N° : 21F-086-RL-15  
Révision n° : A  
Date : 27/06/2022

## MAITRISE D'ŒUVRE POUR LA REALISATION DE LA VIDANGE ET DE LA RESTAURATION DU BARRAGE DES SETTONS

### // Réponses aux observations des services

**Figure 1 : Vues de la vanne de fond**

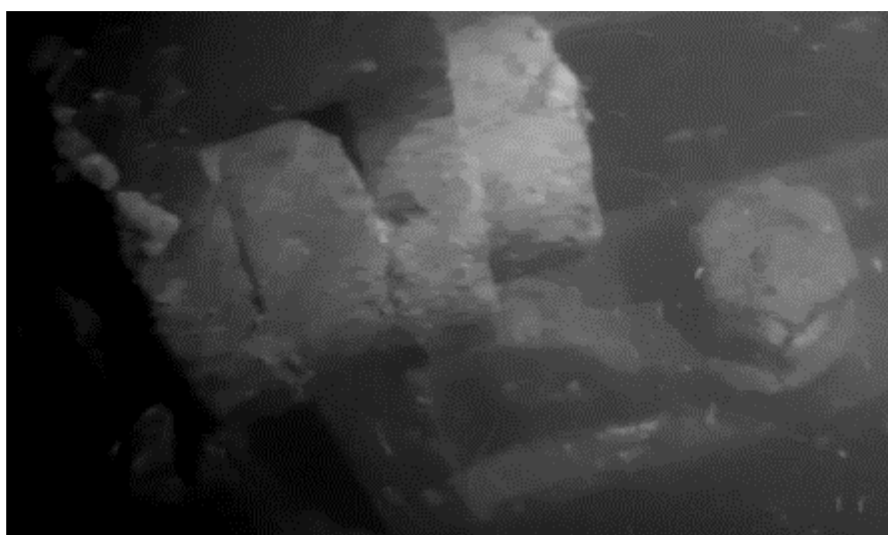
Les éléments présentés sont peu développés et se concentrent principalement (voir par exemple page 151 et suivantes) sur l'amont proche du barrage et sur leur qualité. A ce stade, le dossier mériterait d'être complété pour disposer d'éléments plus détaillés concernant l'ensemble de la retenue ainsi que l'altitude (ou l'épaisseur) des dépôts observés depuis la dernière vidange, d'autant qu'une bathymétrie datant de 2017 semble disponible (page 25). Ces informations seraient particulièrement intéressantes pour les confronter aux modalités envisagées d'utilisation des différents étages vannés de la tour de prise dont les altitudes sont, elles, connues (3,5 m, 0,5 m et vanne de fond).

Pour la vanne de fond, on observe la présence de sédiments et de matériaux en pied de vanne.

Le haut de la vanne rive droite ( vanne de fond 0.50) se situe à -12,50m.

Le haut de la vanne rive gauche (vanne de fond 0.00) se situe à -15m. Le bas de la vanne se situe dans la vase à -17m.

L'absence d'ouverture de la vanne de fond permet de ne pas entraîner les matériaux en pied de cette vanne. Ces derniers seront retirés lors de la mise en place du chantier de retrait des vannes amont.

Figure 2 : Schéma de l'étagement des vannes à la tour de prise (2 x 3,5m, 0,5m, fond)

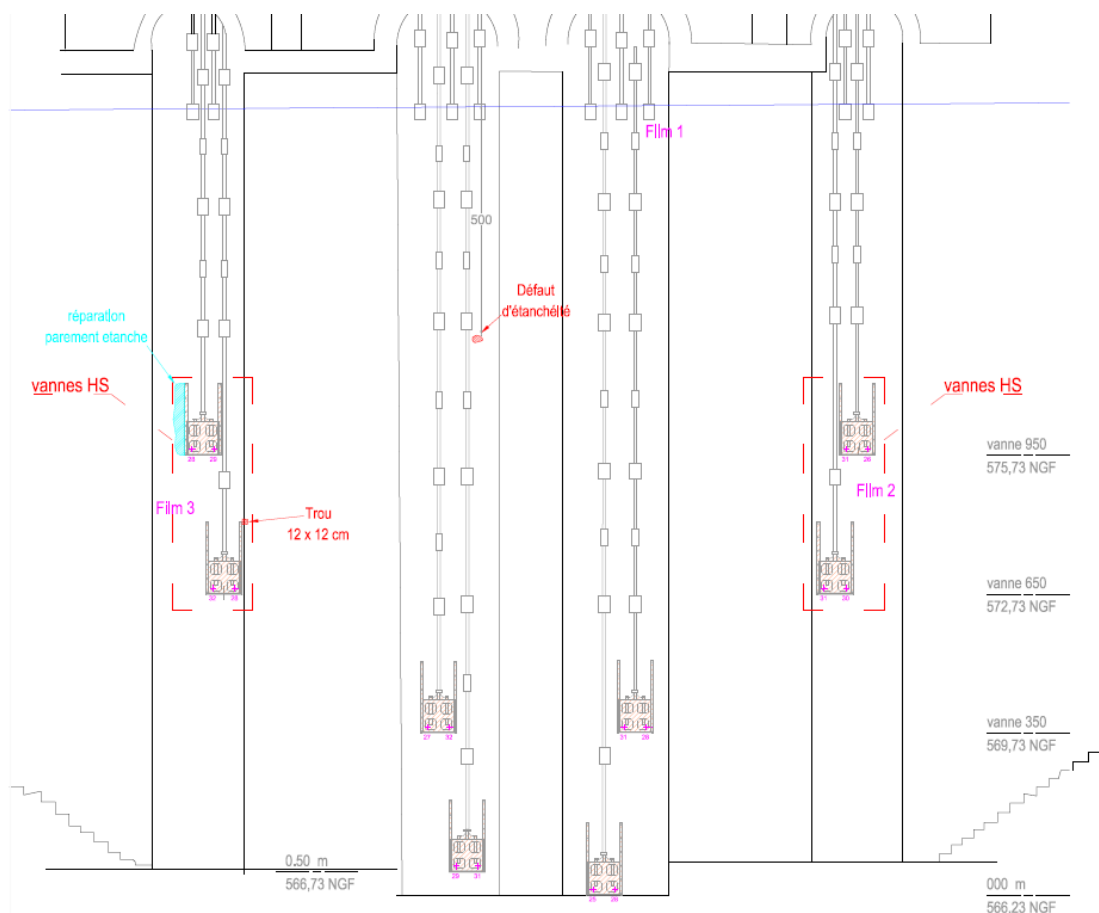
Pour cette phase qui ne prévoit pas de faire transiter les eaux déstockées par le bassin de décantation, il conviendrait de disposer d'éléments tangibles permettant de confirmer que les départs de sédiments lors de l'ouverture des vannes de l'épanchoir 3 (3.5 m) puissent être effectivement maîtrisés, comme annoncé dans le dossier (cf. observation sur l'état initial de l'environnement, ci-avant).

L'ouverture des vannes « 3,5 m » ne présente pas de risque particulier vu qu'elles sont totalement dégagées de tout sédiment et bien au-dessus du toit de ces derniers. Les valeurs « limite », voir « guide », des paramètres suivis ne devraient pas être dépassées (cf. tableau fourni).

L'ouverture des vannes « 0,5 m » peut occasionner un risque d'entraînement très limité dans le temps au regard des éléments précédents décrits (faible épaisseur des sédiments, visibilité des vannes, soutirage essentiellement des strates supérieures). L'altération des eaux est possible lors de l'ouverture mais sans pour autant apporter des risques pour le milieu aquatique aval : le rapport des débits d'eaux claires et de celui des vannes de fond reste favorable pour établir des conditions de dilution importante et pour ne pas avoir des concentrations en MES susceptibles d'être défavorables pour le milieu aquatique aval. De plus, les valeurs limite proposées correspondent à des valeurs de crue, donc à des conditions « naturelles » de qualité d'eau.

Par la suite, quand les eaux altérées seront mobilisées (REX aussi de la vidange 2008 vers une hauteur d'eau de 6 m), le débit établi (2,5 m<sup>3</sup>/s au maximum) permettra de faire transiter les eaux de vidange vers le bassin de récupération aval (décantation des fractions sableuses) et la déverse des eaux au travers de gabions filtrants.

**Rappel du schéma de principe proposé dans le dossier (mis dans le DCE des entreprises) :**

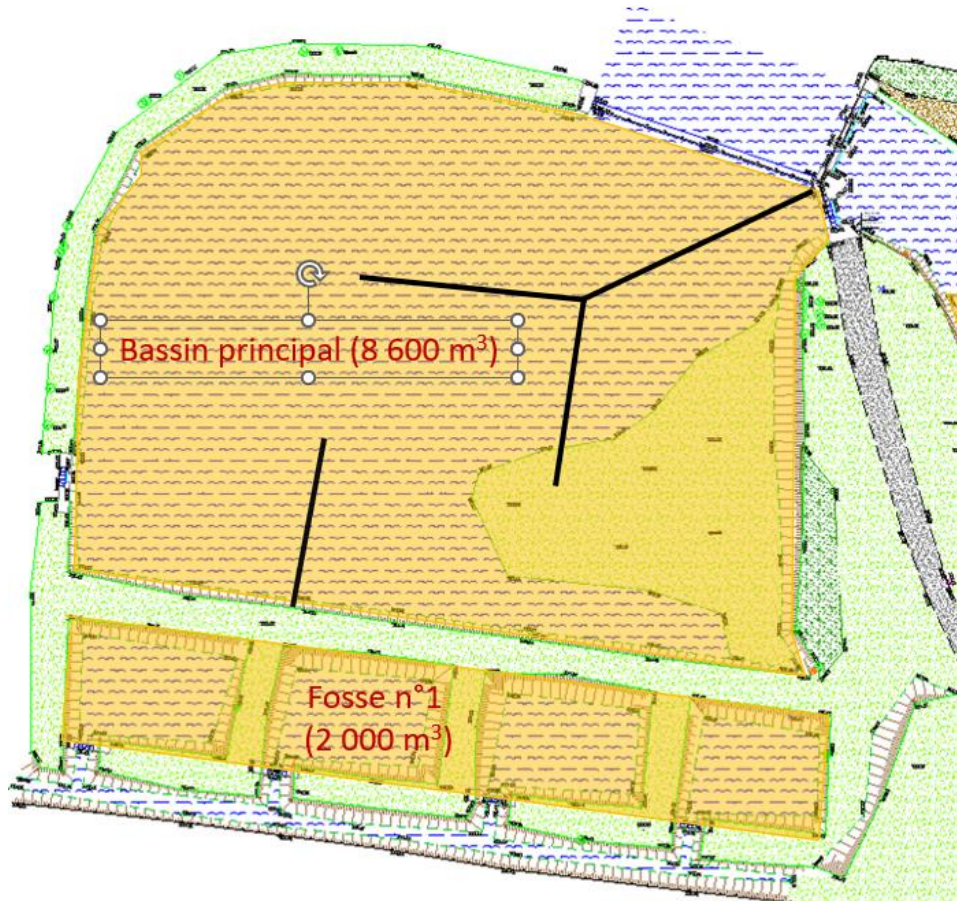
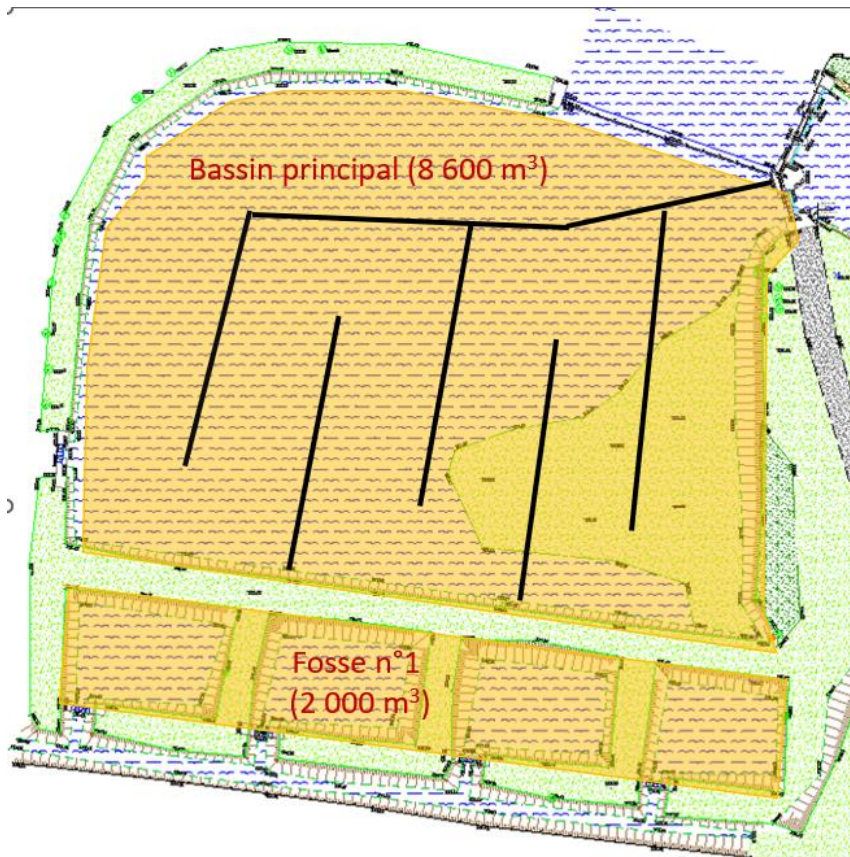
Sur cet aspect et malgré les ajustements apportés suite aux échanges intervenus en amont du dépôt du dossier (mise en place de chicanes au sein du grand bassin notamment), le dossier reste assez imprécis. A titre d'exemples et de manière non exhaustive :

- le volume disponible reste toujours considéré sous l'angle des volumes à stocker plus que du volume nécessaire pour assurer un ralentissement suffisant des écoulements permettant la décantation des sédiments fins ;
- un temps de séjour dans le bassin évalué à 50 minutes est cité sans plus de justification sur la façon dont il est estimé. Une telle valeur est insuffisante pour assurer une décantation efficace des sédiments fins comme les sables ou les limons qui semblent pourtant bien présents au vu des analyses, même partielles, présentées dans le dossier ;
- les notions de débit de fuite, vitesses d'écoulements dans le bassin, vitesses de décantation... ne sont jamais évoquées alors qu'il s'agit pourtant de données essentielles pour dimensionner un bassin de décantation efficace.

Le dossier doit être précisé pour apporter des garanties plus solides quant aux capacités effectives de décantation proposées.

Le bassin aval est considéré pour récupérer les matières charriées lors de la vidange (sables) et non pas comme un bassin de décantation des particules fines en suspension. Les temps de séjour afin de décanter les particules fines étant de plusieurs heures, le débit à établir en sortie de vanne ou le volume de stockage à mettre en place en aval sont incompatibles avec les conditions de vidange du scenario 1.

Il ne s'agit pas de stocker l'eau dans l'ouvrage aval, mais de ralentir la vitesse d'écoulement pour permettre la sédimentation des fractions sableuses. Le temps de renouvellement du volume dans l'ouvrage est établi en considérant le débit entrant (maximum 2 à 2,5 m<sup>3</sup>/s) et le volume de l'ouvrage. Il faut compter 56 min, ouvrage vide, et à 28 min, ouvrage à moitié rempli.

La vitesse d'écoulement dans le bassin étant inférieure à 0,1 m/s, l'ensemble des particules, même fines, peuvent potentiellement sédimenter si le temps de séjour est suffisant.

Avec une vitesse de décantation de 6 m/mm pour le sable et 0,5 m/min pour le sable fin, les sables ont la capacité de sédimenter dans le bassin aval. Sur les 1,5 m de hauteur, 3 min sera nécessaire pour décanter les sables fins (Transit du volume en 41 min). Le bassin resterait efficace aussi pour un taux de remplissage de 80% (transit en 8 min).

Pour les limons, le temps de séjour est insuffisant afin d'assurer la décantation, puisqu'il faudrait 2,5 h pour sédimenter ces particules fines. La mise en place d'un parcours plus long (plus de chicanes dans le bassin) ne permettrait pas de gagner le temps nécessaire (maximum 50 min). La réduction des sections d'écoulement en augmentant le nombre de chicanes augmente la vitesse d'écoulement qui ne permet plus de décanter les limons et les sables. L'approche a été faite entre 6 chicanes (temps de séjour trop court pour les limons) et 9 chicanes (augmentation des vitesses trop importantes). De plus il est important de pouvoir garder de l'aisance dans le bassin principal pour permettre un entretien rapide à la pelle, lorsque ce dernier sera rempli.

Figure 5 : Schéma du plan de grille

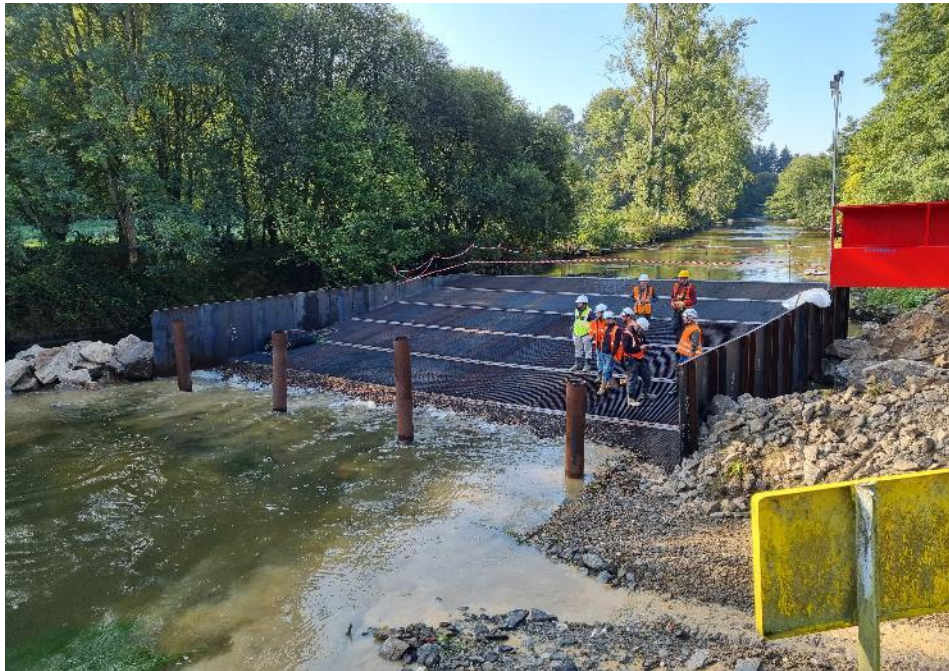
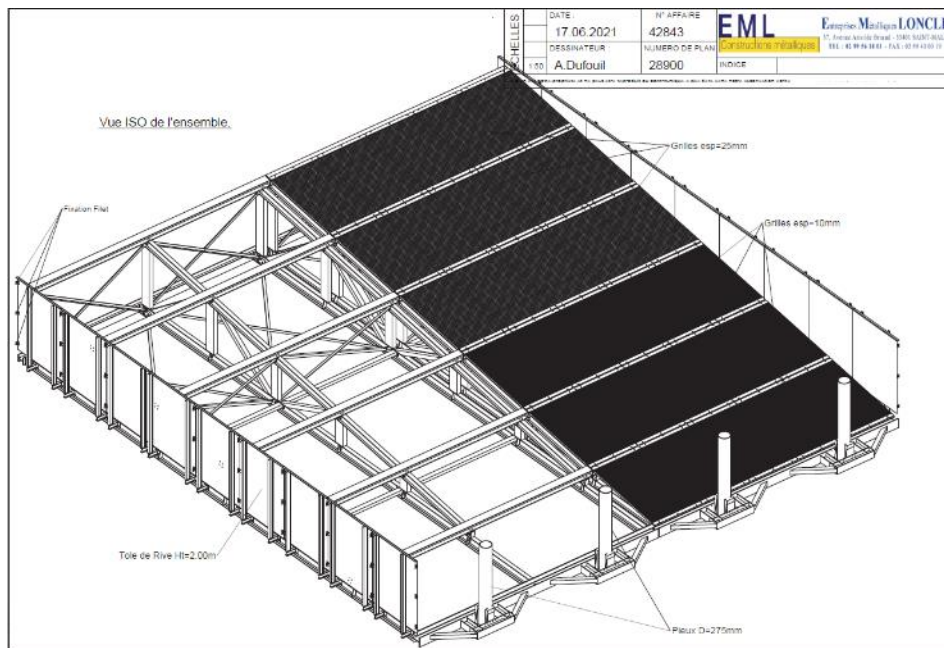
Au-delà de leur rôle pour la récupération des poissons (pêche), les dispositifs de type grille sur le déversoir et grilles inclinées en amont, doivent, sous l'angle de la réduction des impacts du projet, avant tout servir à éviter la dévalaison de poissons du lac dans la Cure en aval. Il faut donc préciser le moment où ils seront mis en place. Le dossier reste peu clair sur ce point. Ils doivent être opérationnels dès le risque de dévalaison des poissons atteint.

Les modalités de la pêche de récupération des poissons sont en parties renvoyées aux propositions techniques qui seront faites par le pêcheur professionnel retenu pour cette opération. Toutes précisions utiles doivent pourtant figurer dans le dossier, dans la mesure où les modalités de la pêche de récupération sont intimement liées à la gestion des sédiments (utilisation conjointe du bassin principal, contraintes pour la mise en place de gabions, suspension temporaire de la vidange...).

Il est envisagé d'installer une pêcherie 20 m en amont du seuil batardable avant le début des opérations de vidange, c'est-à-dire avant le 15/08/2022. Cet ouvrage a la capacité de résister à des débits supérieurs au 10 m<sup>3</sup>/s prévu (Selon l'entreprise NGE/Guintoli, en charge de cette mise en place, le plan de grilles est prévu pour des débits de l'ordre de 80 m<sup>3</sup>/s.).

La structure réalisée par NGE/Guintoli est de dimensions 13 mètres x 13 mètres, comporte 6 rangées de grilles dont 3 de 1 cm d'espacement et 3 grilles de 2,5 cm d'espacement. Sur demande du SEFB, les grilles de 1 cm d'espacement seront positionnées en partie basse.

Les poissons dévalants « glisseront » sur le plan de grille et seront récupérés au moyen d'épuisettes pour déposer dans des bacs. Ces derniers seront treuillés par une grue et déposés en berge en vue d'une sélection des poissons : récupération pour valorisation ou équarrissage.
